DODATEK č. 4

KE SMLOUVĚ O DÍLO č. 2017-0609/OR ze dne 22.09.2017

„VZ – Obnova historické části Podmokel – etapa C“

SITUACE - VÍCE/MÉNĚ PRÁCE

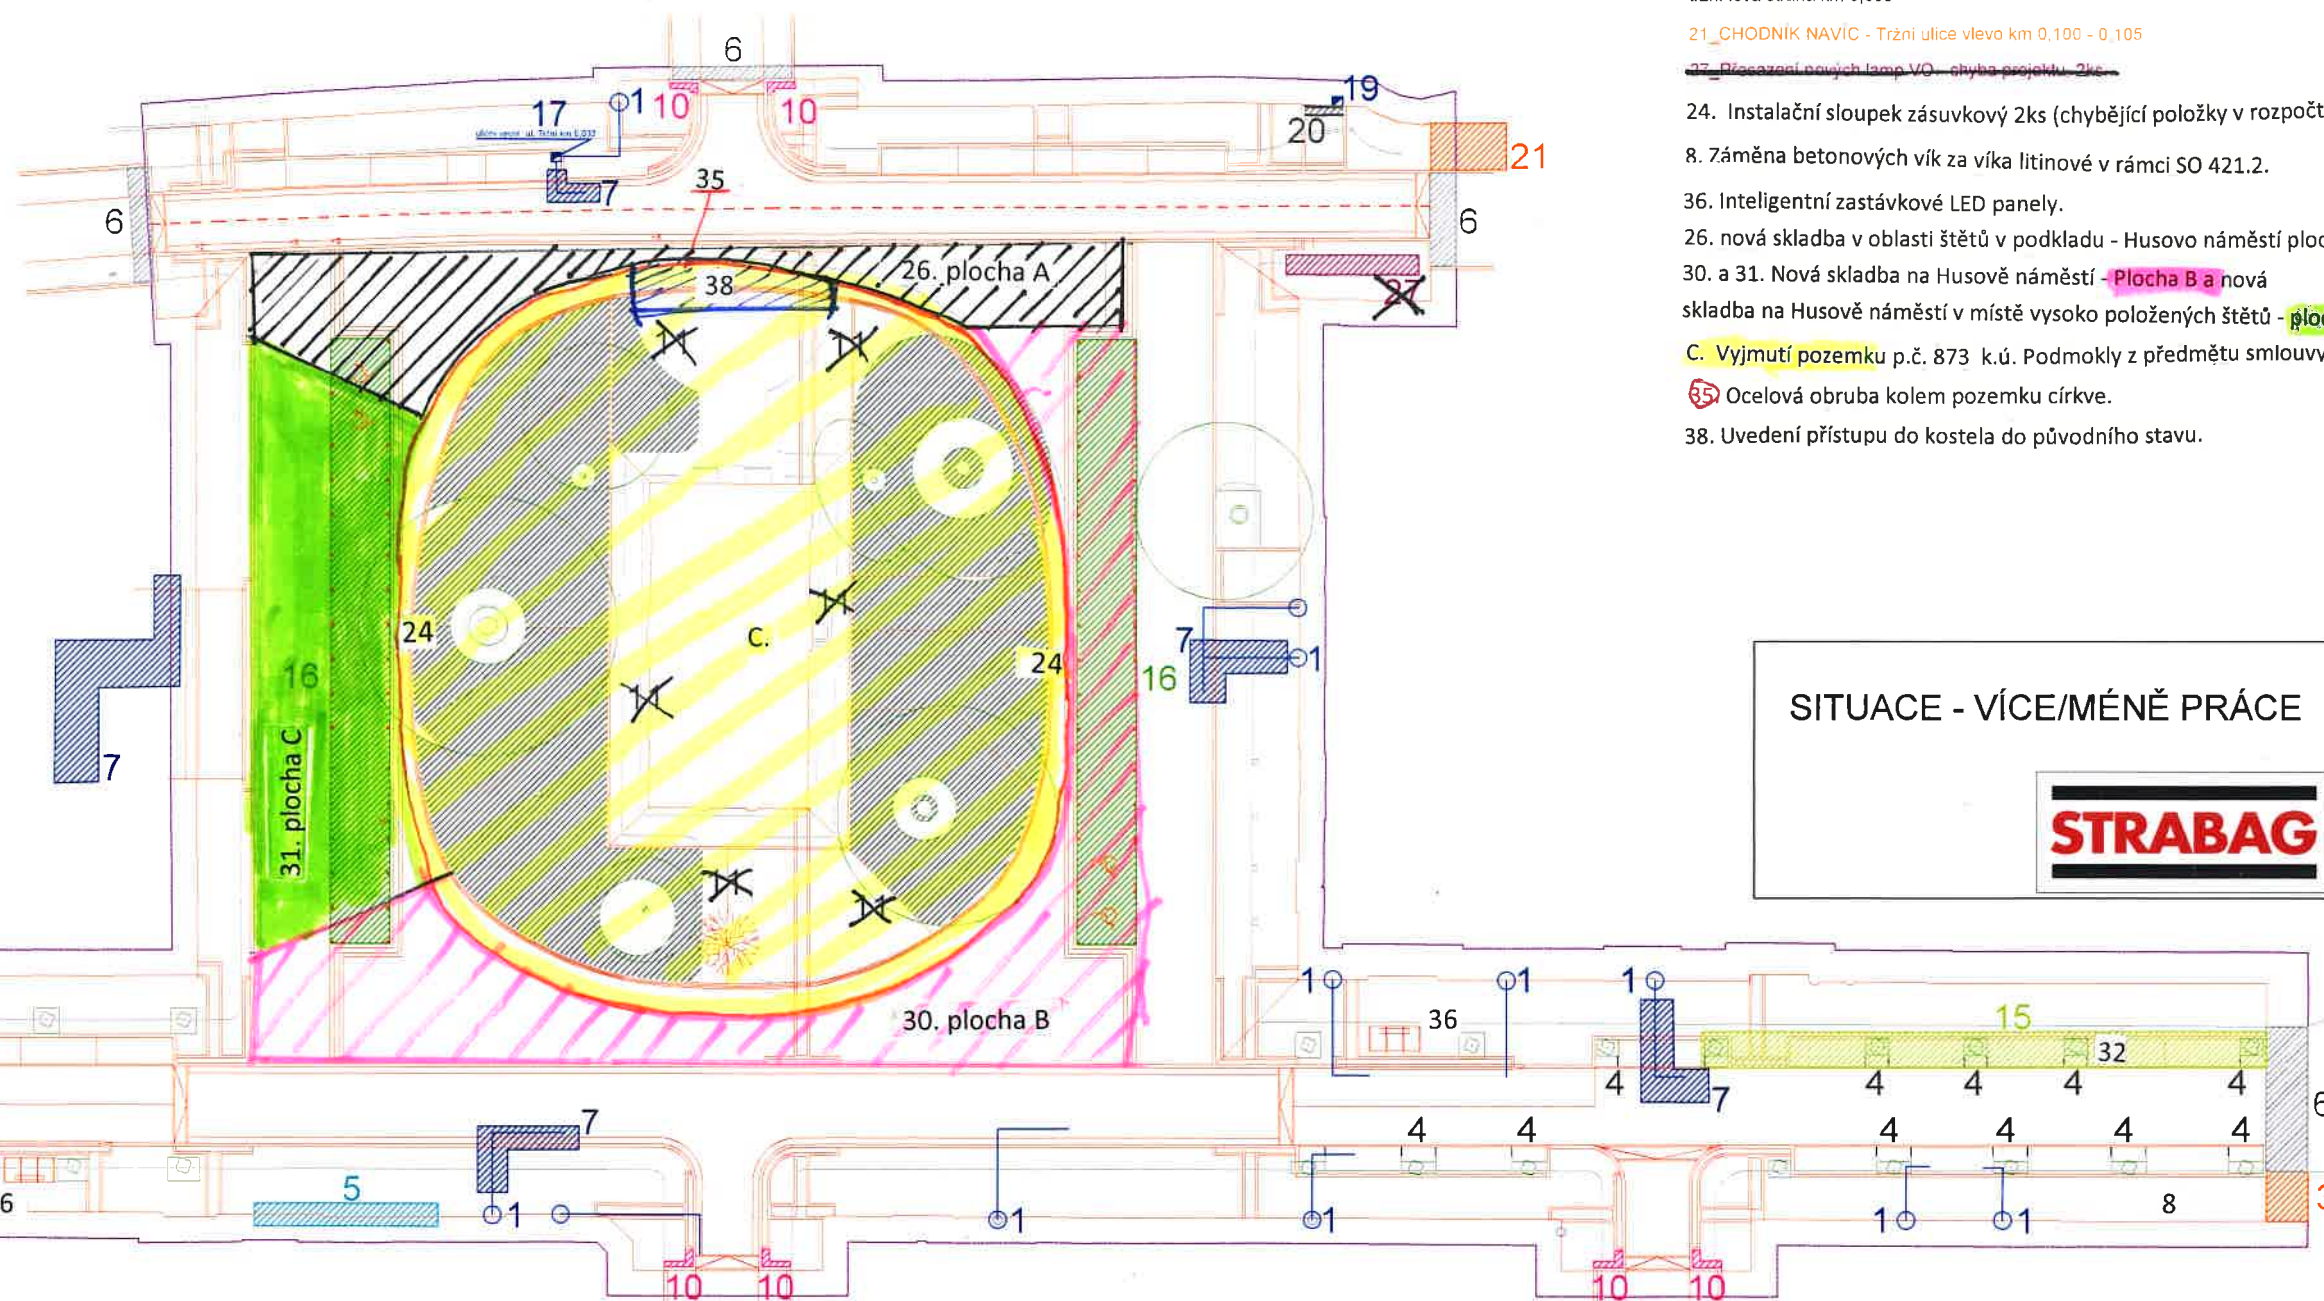
26. nová skladba v oblasti štětů v podkladu - Husovo náměstí plocha A,

30. a 31. Nová skladba na Husově náměstí - **Plocha B a nová**

skladba na Husově náměstí v místě vysoko položených štětů - **plocha C,**

C. Vyjmutí pozemku p.č. 873 k.ú. Podmokly z předmětu smlouvy.

65 Ocelová obruba kolem pozemku církve.

38. Uvedení přístupu do kostela do původního stavu.
